PRODUKT	AVD.	GRUPP
P	7	76
BETR.		NR
Bärarmsbussning 240/260		4
1978 års mod.		DATUM
		Okt 77

Service meddelande

Nytt utförande av bakvagnens främre bärarmsbussning fr.o.m. 1978 års modell av 240 och 260

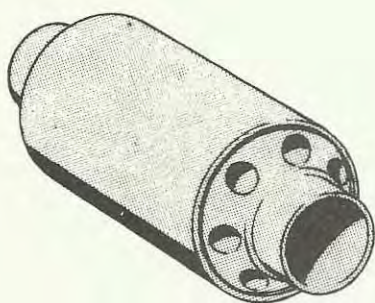
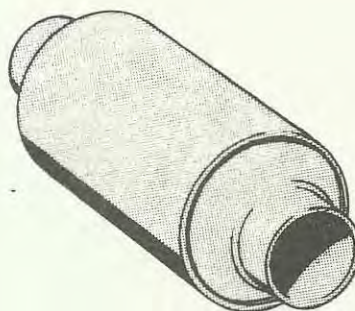
I samband med ändringen av bärarmarnas infästning till golvet på 78 års modell av 240/260 infördes en något hårdare främre bärarmsbussning. Dessa bussningar kan ge något minskad ljudinledning även på äldre vagnar.

Endast den nya typen av bussning, det.nr. 1229714-9, kommer att föras som reservdel. Denna bussning har inga axiella hål i gummit.

Vid byte av främre bärarmsbussning är det därför viktigt med en kontroll, så att samma bussning finns på höger och vänster sida. Sneddragnings-tendenser kan annars bli följden.

OBS! Vid åtdragningen av bärarmarnas infästningar, ska vagnen vara belastad. Arbetet görs därför lämpligen på en hjulbanelyft.
